RGE 1183/2021 e 1020/2024 riunite

RISPOSTA ALLE OSSERVAZIONI ALLA PERIZIA DI STIMA

del CTP Arch. Lucia Boncori

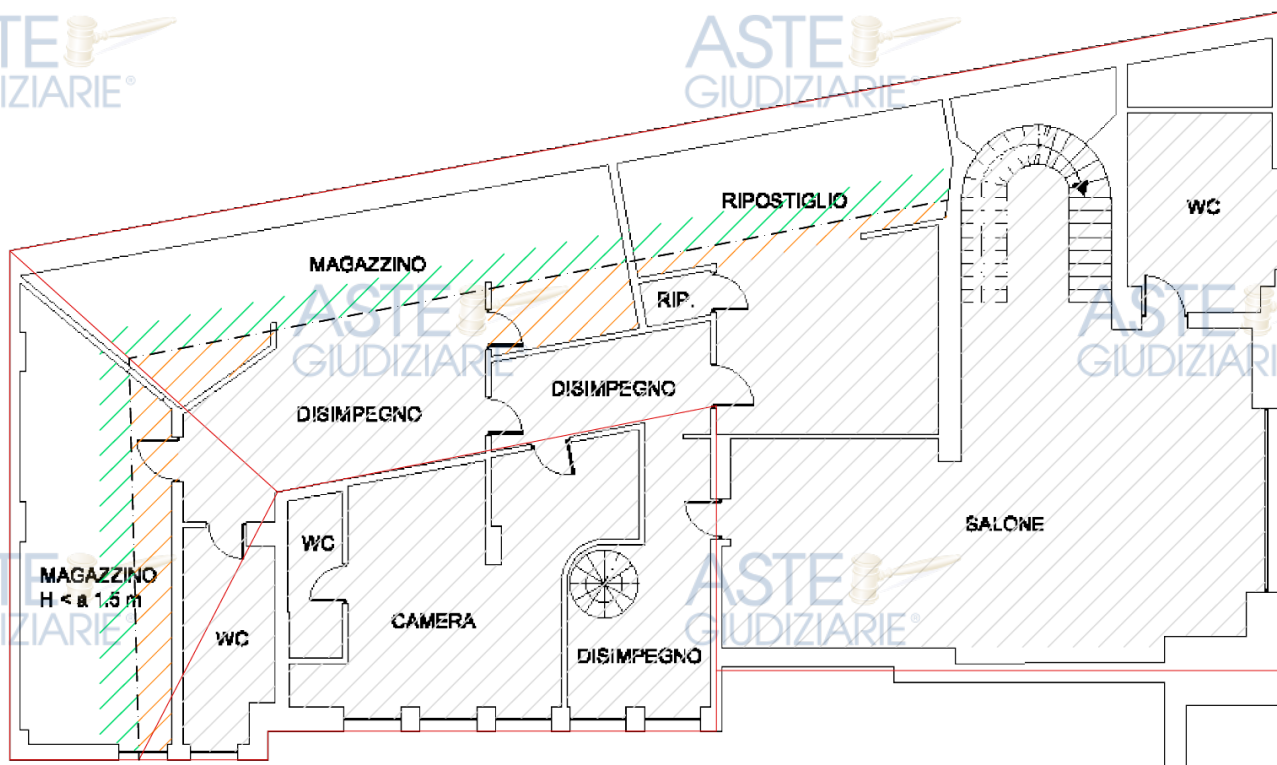
Dalla lettura della relazione peritale emerge che il C.T.U. ha trattato il piano quinto/superattico come se l'intera superficie lorda di mq 231,10 fosse riconducibile, senza distinzione, ad un piano residenziale pienamente abitabile. Tale impostazione non risulta tecnicamente condivisibile e non appare coerente con la documentazione catastale né con le caratteristiche fisiche dei luoghi.

La sottoscritta ha eseguito rilievo diretto delle altezze interne del piano superattico, verificando in concreto l'effettiva utilizzabilità dei locali. Dalle misurazioni effettuate emerge che soltanto la porzione identificata come "salone" presenta caratteristiche dimensionali e altimetriche compatibili con una piena utilizzazione abitativa, mentre la restante parte del piano è connotata da altezze fortemente degradanti, da copertura inclinata e da caratteristiche proprie di superfici accessorie o sottotetto.

- la superficie effettivamente abitabile del piano superattico è pari a mq 46,00;
- la restante superficie pari a mq 185,10 è caratterizzata da copertura inclinata e da altezze variabili comprese tra m 2,40 e m 0,80;
- una porzione significativa delle superfici presenta altezze inferiori a m 1,50;
- le superfici residue risultano destinate, per conformazione e utilizzabilità, a funzioni accessorie, deposito, ripostiglio e sottotetto.

Sotto tale profilo, si condivide la necessità di una più puntuale distinzione tra le diverse tipologie di superfici presenti al piano superattico, tuttavia, non si ritiene tecnicamente condivisibile l'assunto secondo cui l'intera superficie caratterizzata da altezze inferiori a m 2,40 debba essere integralmente esclusa dalla consistenza estimativa del bene.

Lo scrivente prende atto delle osservazioni formulate dal C.T.P. in ordine alla descrizione e alla valorizzazione del piano quinto/superattico e ritiene opportuno procedere ad una parziale rettifica della rappresentazione del livello, distinguendo con maggiore puntualità le superfici pienamente fruibili da quelle aventi carattere accessorio o interessate da altezze interne ridotte. Dalla documentazione catastale e dalle caratteristiche plano-altimetriche del piano emerge infatti una configurazione non omogenea del livello, con presenza di locali identificati quali "magazzino" e "ripostiglio", nonché di porzioni interessate dalla falda inclinata della copertura e caratterizzate da altezze interne variabili.

Pertanto, pur condividendosi la necessità di procedere ad una revisione della consistenza del piano superattico, non può essere accolta la proposta di escludere integralmente tutte le superfici aventi altezza inferiore a m 2,40. Si ritiene invece corretto procedere ad una distinzione tra:

- superfici pienamente utilizzabili sotto il profilo abitativo;
- superfici accessorie e pertinenziali caratterizzate da altezze fino a m 1,50 da considerare mediante opportuni coefficienti di ragguaglio;
- eventuali superfici caratterizzate da altezze inferiori a m 1,50, da valutare con coefficienti ulteriormente ridotti o escluse dal computo della superficie commerciale.

Si riporta schema planimetrico utilizzato per la definizione delle superfici, in particolare la linea rossa delinea l'andamento della copertura del tetto e la linea tratto punto nera l'andamento della quota di 1,50 m. La campitura rappresenta:

- in grigio l'area degli spazi abitativi con altezza compresa fra 3,40 e 1,50 m;
- in arancio l'area degli spazi accessori con altezza compresa fra 3,40 m e 1,50 m;
- in verde l'area degli spazi accessori con altezza compresa fra 1,50 m e 1,30 m.

La superficie non campita è quella che non è stata considerata nella stima.
